# Cahier d'acteur

## PROJET DE LIGNE NOUVELLE PARIS-NORMANDIE

### Chambre de commerce et d'industrie de Versailles Val-d'Oise / Yvelines

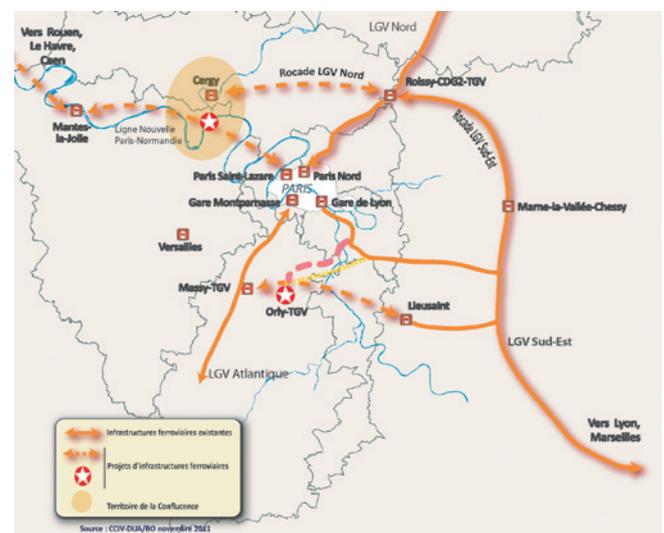
Dans cette logique, l'évolution en rocade francilienne de la future LNPN vers Paris CDG pourrait générer un flux de clientèle susceptible de mieux rentabiliser l'infrastructure.

Concrétiser la rocade Nord Ouest vers Paris CDG, via la gare de la confluence (voir plan), comme envisagée dans le projet du Schéma Directeur de la Région Ile-de-France (SDRIF) permettrait assurément un développement plus polycentrique de la région parisienne naturellement trop concentré autour de sur Paris Saint Lazare-La Défense. La CCI demande que cette option soit étudiée sans délai pour pouvoir être envisagée à l'échéance de réalisation de la LNPN.
